NALÉHAVÉ – Bezpečnostní upozornění pro zákazníka
Systémy MD-Eleva FD
Ohnutý pedál nožního spínače může způsobit
přerušování pořizování skiaskopických snímků v reálném čase nebo provádění
expozic.

U systémů Philips MD-Eleva FD společnosti Philips byl zjištěn problém, který může opakovaně vést k přerušování pořizování skiaskopických snímků v reálném čase nebo provádění expozic. Toto bezpečnostní upozornění 70800143 Vám poskytuje následující informace:

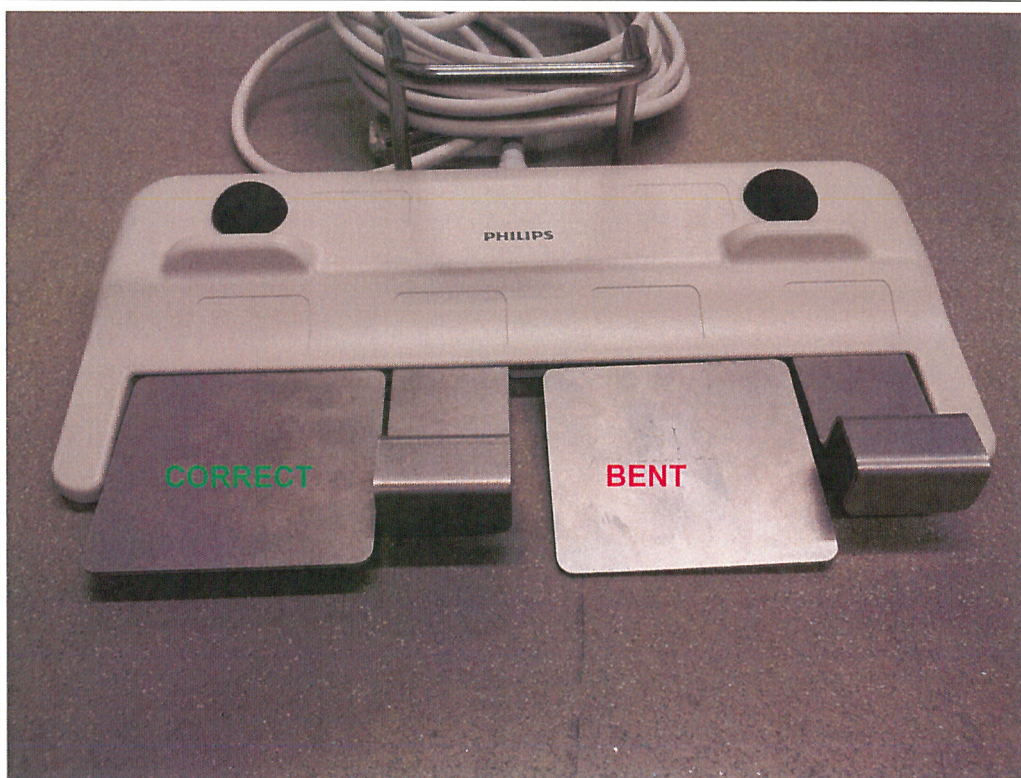
OPATŘENÍ, KTERÁ MUSÍ PROVÉST ZÁKAZNÍK/UŽIVATEL	Před začátkem procedury zkontrolujte, zda nejsou pedály nožního snímače ohnuté. Viz obrázek níže. Pokud jsou pedály ohnuté, procedura by neměla pokračovat a měli byste se obrátit na poskytovatele servisních služeb.

Levý pedál je v pořádku. Třetí pedál zleva je ohnutý.
Vzdálenost k podlaze by měla být přibl. 12 mm nebo 0,47 palce.

Pro odstranění problému budou vydány závazné nápravné kroky pro pracoviště (FCO). Tyto nápravné kroky (FCO) budou mít označení FCO70800143 a budou k dispozici bezplatně. Plánované datum vydání je nejpozději na konci prosince 2014. Tyto nápravné kroky (FCO) zahrnují aktualizaci mechanického hardwaru nožního pedálu, aby se předešlo ohýbání pedálů, a tak zamezují přerušované nebo nepřetržité nefunkčnosti pro pořizování skiaskopických snímků v reálném čase nebo provádění expozic.
